| Rapport   |                                    |
|---|------------------------------------|
| Rapporttittel<br><b>Rapport etter tilsyn med styring av beredskap, materialhåndtering og vedlikehold av løfteutstyr på Sleipner</b> | Aktivetsnummer<br>001046011        |
| Deltakere i revisjonslaget<br>Jan Ketil Moberg, Tommy Bugge Hansen, Aina Eltervåg   | Dato<br>18.5.-13.8.2015            |

*Bilde 1. Posisjon ståltau kran ved løft av MOB-båt*

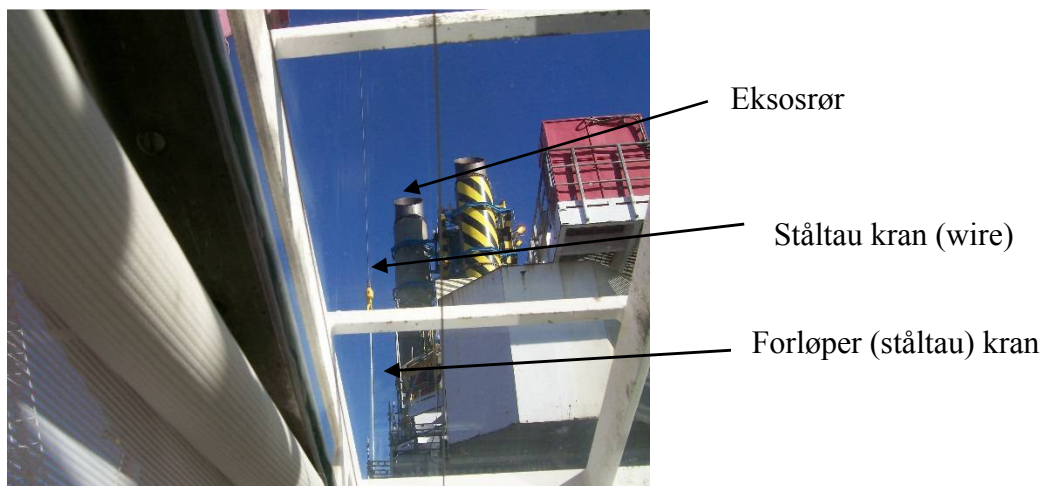
Varmepåkjenningen har ført til smelting av ståltausmøring (grease). Det var synlig grease fra ståltauene på kranbommene. Kran nummer 2 og 3 på Sleipner A er plassert nærme eksosutslipp. Kran nummer 3 ligger nærme eksosutslipp når bommen er lagt i bomkrybben.

Ved MOB-båt håndtering kommer kranenes ståltau nærme varmekildene. Bildet under viser posisjon til ståltau for kran og forløper til MOB-båt før den heises opp.
